## 改善箇所説明図

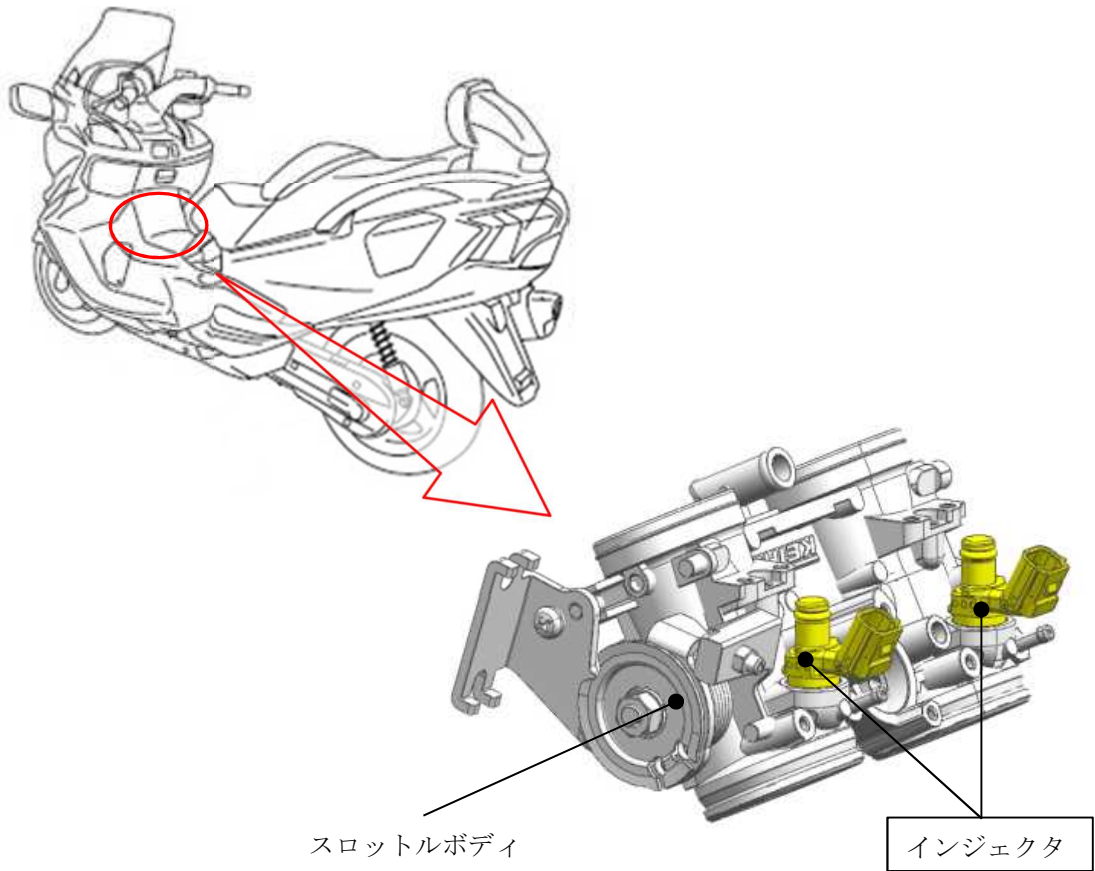
燃料装置において、インジェクタの内部構造が不適切なため、燃料噴射量が増加側に化するものがある。そのため、排出ガス中のCO（一酸化炭素）排出量が増加し、保安基準（排出ガスの基準）に適合しなくなるおそれがある。

全車両、インジェクタを対策品と交換する。

識別：車わく（車台番号打刻位置付近）に白色のシールを貼付する。
